### ADENDUM #3

A las compañías que retiraron las Bases de la Licitación Pública Nacional LPN-MPC-GT-11-2024 “CONSTRUCCION DE BULEVAR, BARRIO COPEN FRENTE HOGAR DE ANCIANOS, PUERTO CORTES, CORTES”, se les hace las siguientes aclaraciones:

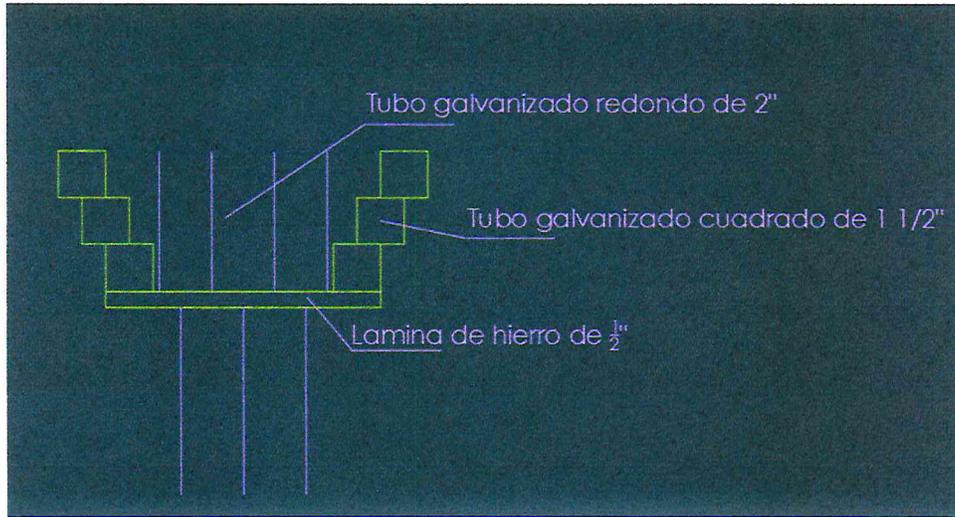
10. En el ítem 3.07 Pared de bloque de 6", indicar refuerzo y concreto de relleno en caso que aplique.  
R/= Será pared de bloque de 6" sin refuerzo.
11. Em el ítem 4.01 Pérgola en la Zapata indica 14#4@20cm, será doble malla con 7#4 A/S? indicar cual será la resistencia a la compresión. En el pedestal indica 8#4, pero no indica los estribos. Facilitar dimensiones de corona de pérgola, recomendamos fabricarla con lamina metálica en lugar de tubo de 1". Facilitar detalle de la transición de tubo de 4" a tubo de 2". Facilitar especificación de acabado para pérgola (base, anticorrosivo, acabado final).  
R/= El tubo redondo se soldará a una lámina de hierro de ½" la cual esta soldada al tubo redondo de 4".

Se aplicará un base de anticorrosivo para las soldaduras luego se aplicará un anticorrosivo general para tubo galvanizado, dejando acabado final blanco mate.

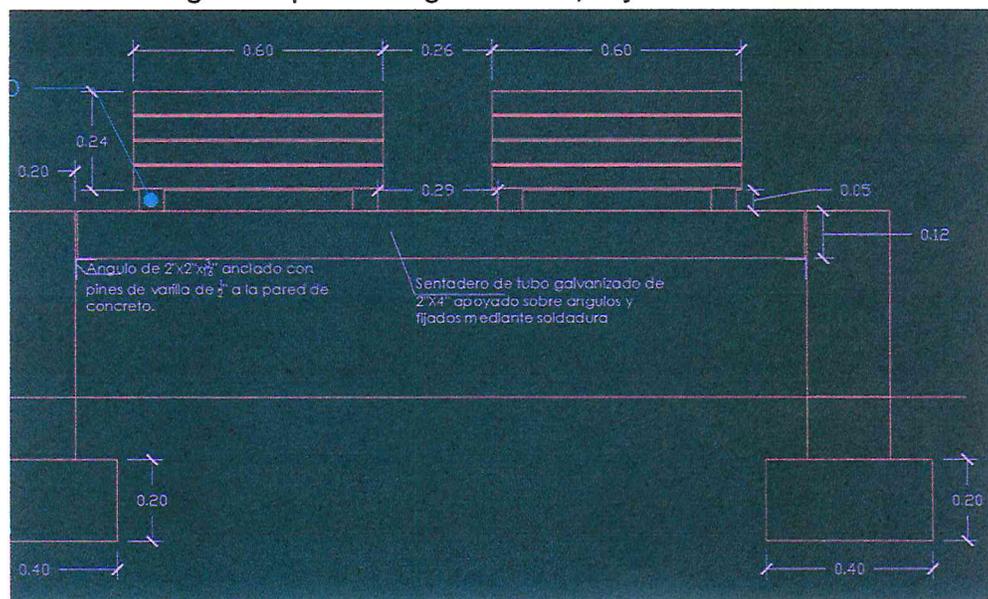
13. En el ítem 4.04 Suministro e instalación de bancas indicar si el tubo de 2X4 va embebido en la pared de concreto. Facilitar detalle del soporte inferior de acero para respaldar y la estructura general de soportar del mismo. Facilitar especificación de acabado (base, anticorrosivo, acabado final, etc.).

R/= Se aplicará un base de anticorrosivo para las soldaduras luego se aplicará un anticorrosivo general para tubo galvanizado, dejando acabado final blanco mate.

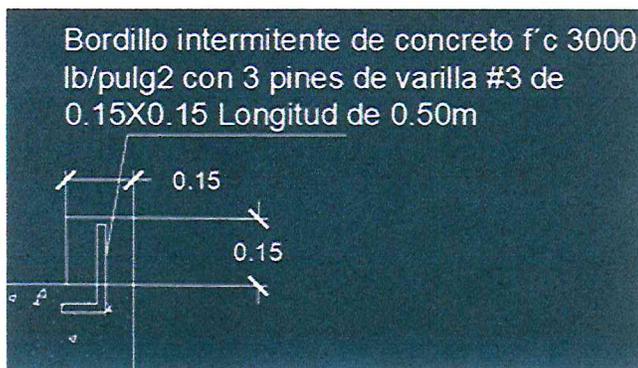
15. Facilitar detalle de bordillo

R/=

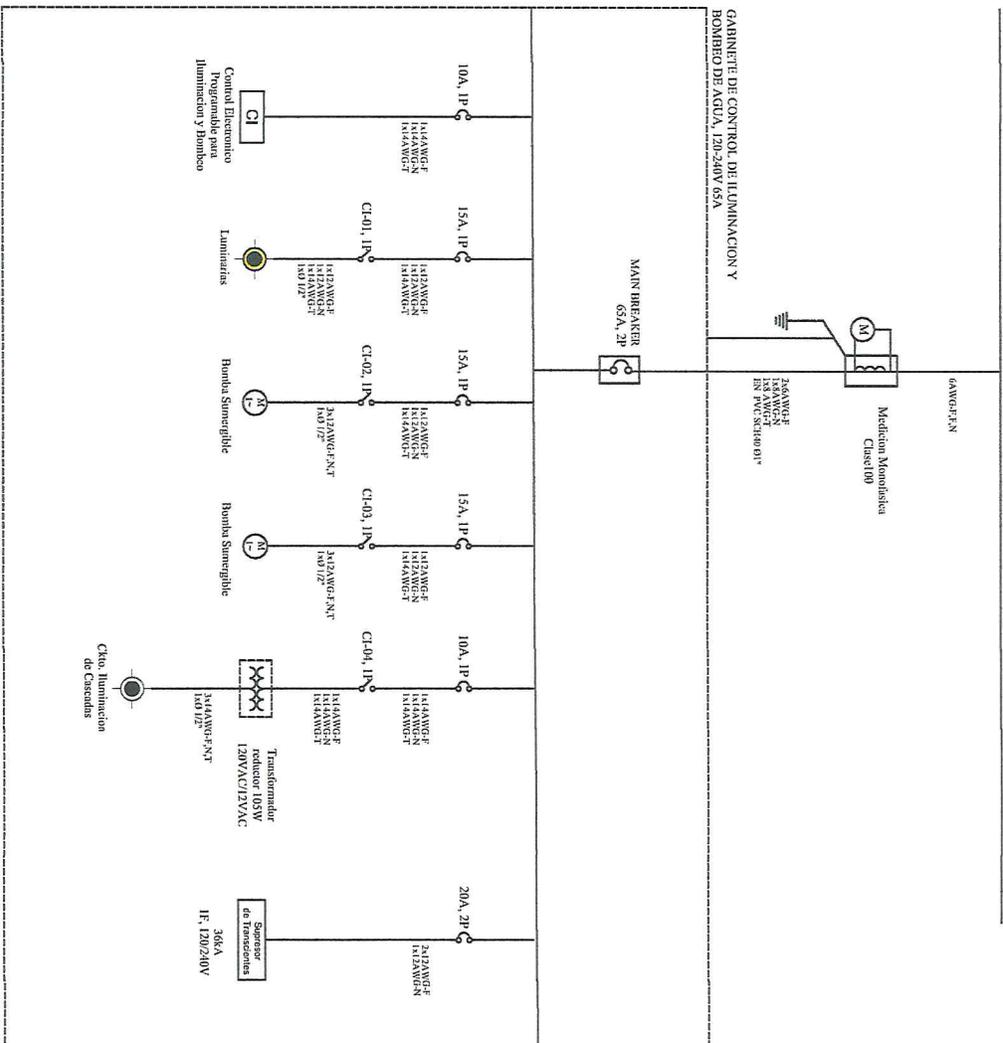
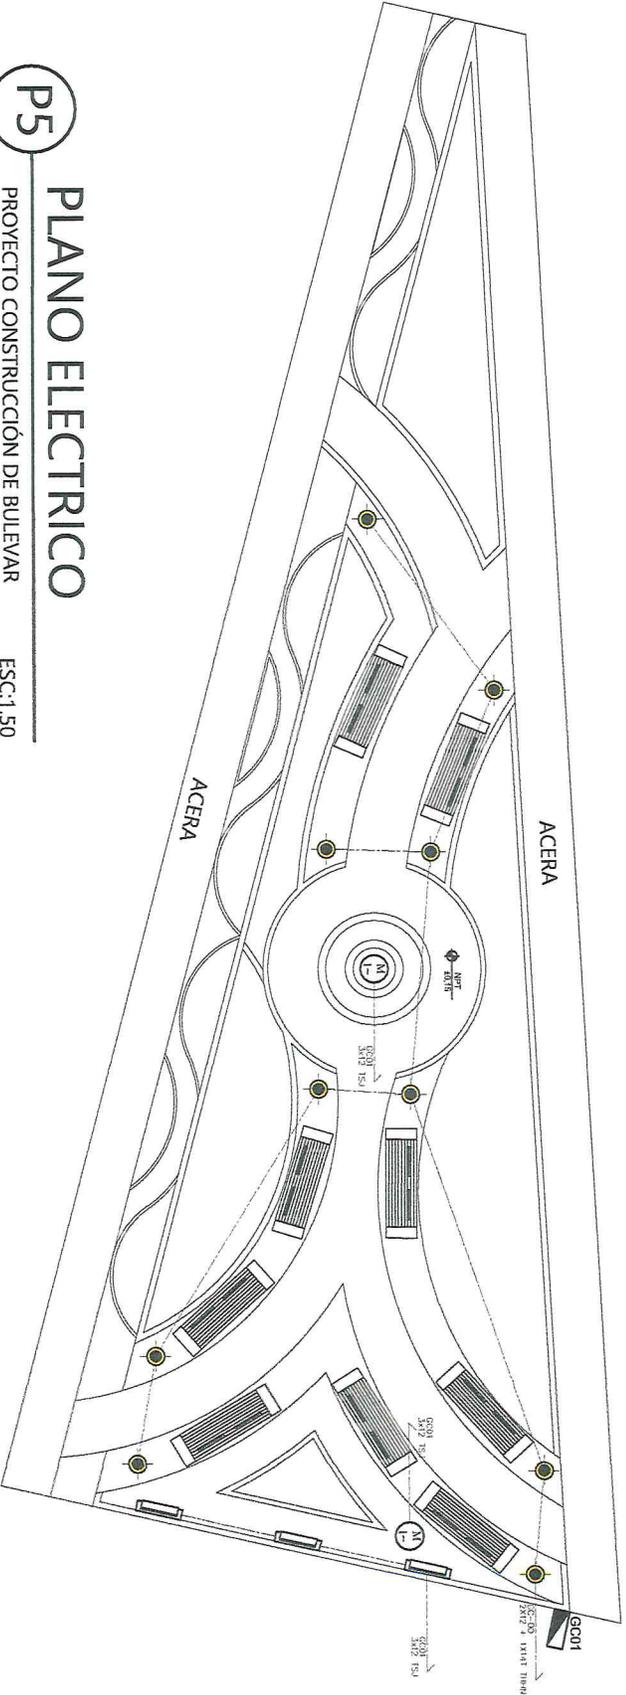
22. En caso de tener definidas las ubicaciones de los gabinetes de control para las bombas, el sistema de iluminación y la base del medidor, por favor compartir dichas ubicaciones.  
R/= Se adjunta diagrama eléctrico demostrando la ubicación de los elementos.
